高桥二期配售型保障性住房建设项目

采暖外网及换热站招标图纸答疑

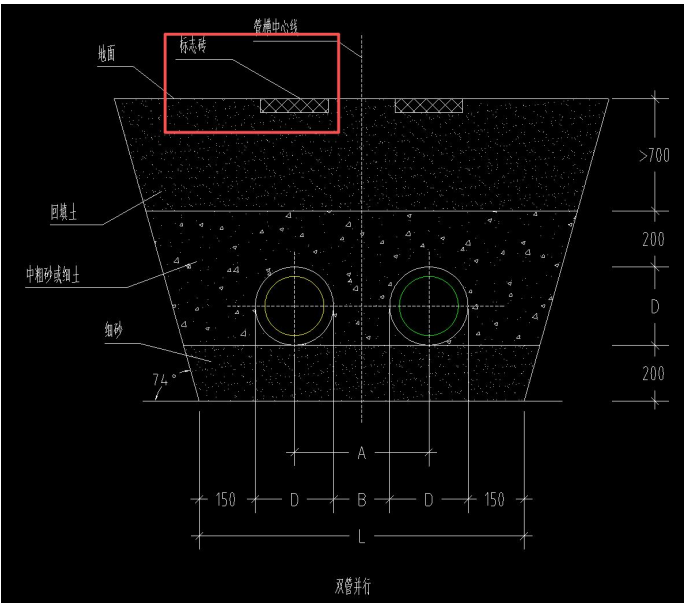
2. 直埋保温管道规格表无 DN200 的数值？

设计回复：

DN200	219	8	43.5	5.0	315	570	255	1135
-------	-----	---	------	-----	-----	-----	-----	------
